PRODUKT	AVD.	GRUPP
P	2	21
BETR.		NR.
Ventilfjädrar och fjäderbrickor		43
B17-23		DATUM
		Aug 83

Service meddelande

Nytt utförande av ventilfjädrar och fjäderbrickor

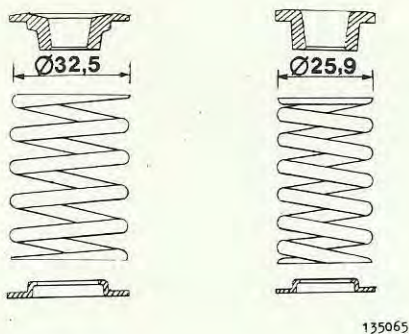
På ovanstående motorer används ett nytt utförande av ventilfjädrar och fjäderbrickor. De nya detaljerna har införts för att undvika risken för egensvängning hos ventilfjädrarna.

- o Det nya utförandet kan även användas på tidigare byggda B21F LH-Jetronic, B19ET, B21ET och B21FT.
- o Olika utförande av fjädrar och brickor **får inte användas** i en och samma motor.

Detaljnummer, detaljer nytt utförande

Ventilfjäder	1332 136-9
Övre fjäderbricka	1332 138-5
Undre fjäderbricka	1332 137-7

Provningsvärden, ventilfjäder nytt utförande

Längd	Belastning
45,5 mm	0
38,0 "	280-320 N (28-32 kp)
27,5 "	702-782 N (70-78 kp)
